「神戸製鋼所の不適切行為に関する当社の原子力発電所に対する調査状況等について」
 (平成29年12月8日お知らせ) における記載内容の一部訂正について

大飯発電所 3, 4号機における、使用前検査対象のマテリアル銅管の機械試験照合結果

別添 2

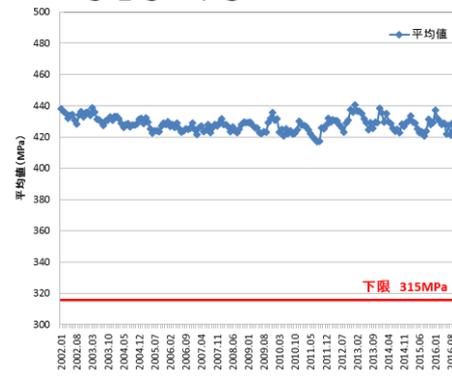
- ・JIS認証機関への報告データの確認の引張強さと伸びについて、下線部を訂正 (別添2)

前	後
検査成績書発行月の平均値	検査証明書発行月の平均値
引張強さ B:2013. <u>8</u> (<u>244.5</u> N/mm ²)	引張強さ B:2013. <u>9</u> (<u>245.2</u> N/mm ²)
伸び B:2013. <u>8</u> (<u>49.4</u> %)	伸び B:2013. <u>9</u> (<u>50.5</u> %)

<☆訂正>
 H29.12.8のお知らせでは、
 検査成績書発行月の平均値[2013.8(244.5N/mm², 49.4%)]としておりましたが、
 検査証明書発行月の平均値[2013.9(245.2N/mm², 50.5%)]に訂正させていただきます。

検査証明書発行月の平均値 ☆
 A : 2013.7(242.8N/mm²)
 B : 2013.9(245.2N/mm²) ☆

検査証明書発行月の平均値 ☆
 A : 2013.7(49.8%)
 B : 2013.9(50.5%) ☆
